San Luis, 11 de mayo de 2023  
REF: EXD: 0000- 5040117/23

Por la presente elevo a usted el Informe Técnico sobre el Estudio de Impacto Ambiental del proyecto “Construcción del Parque Acueducto Vulpiani” en la ciudad de Juana Koslay.

**Lugar de emplazamiento del proyecto:** San Roque, ciudad de Juana Koslay, Departamento General Pueyrredón, prov. de San Luis.

**Figura 3.** Mapa de la distribución del bosque en el sector de estudio.

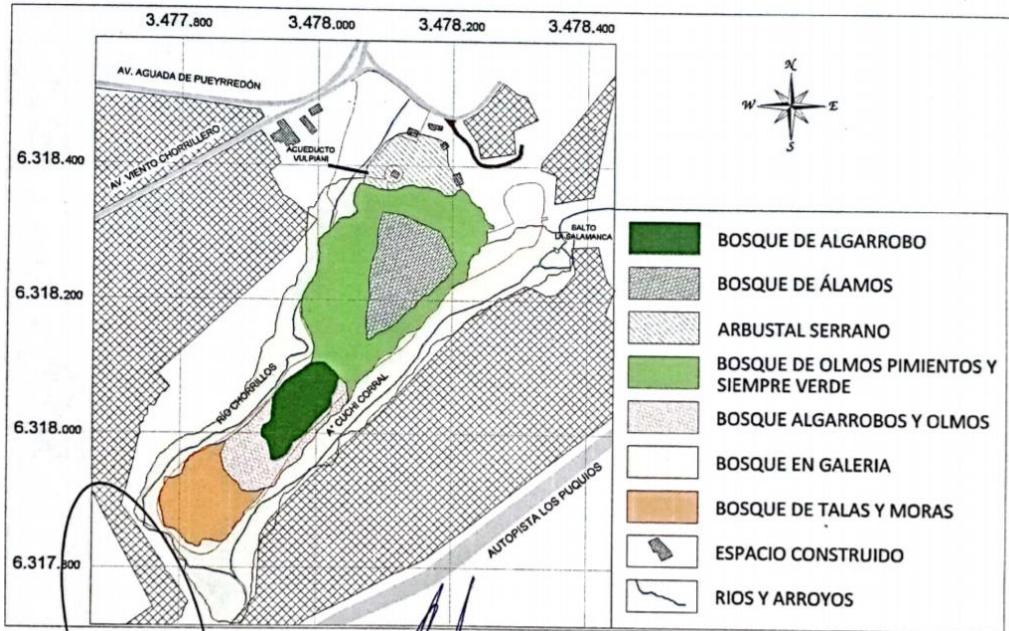
7. Acreditar posesión, servidumbre o uso del o los inmuebles afectados por el proyecto.
8. Identificar el número de individuos arbóreos a erradicar hasta la entrega final de la obra, ya que la extracción de los mismos será total en zonas de edificios, calles y rotondas, e informar la disposición final de los restos de material leñoso obtenidos.

**Figura 11.** Plano con la distribución de la red de gas en la zona de servicios.

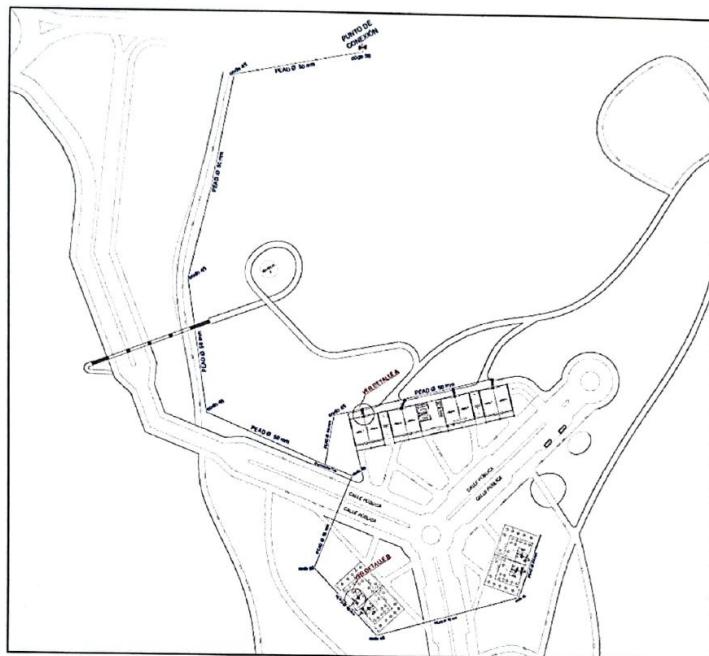
- No presenta prefactibilidad del servicio de la Distribuidora de Gas Cuyana (ECOGAS).
  - No presenta prefactibilidad de conexión a la red existente de agua potable para conexiones domiciliarias tanto para los locales como hidrantes para el servicio contra incendios. Para la distribución de las cañerías se deberán realizar estudios de suelo con técnicas SPT (Standard Penetration Test) cada metro según Norma IRAM 10517.

1. Adjuntar pre-factibilidad de conexión a la red eléctrica por parte de la empresa EDESAL y de gas por medio de la Distribuidora de Gas Cuyana (ECOGAS).
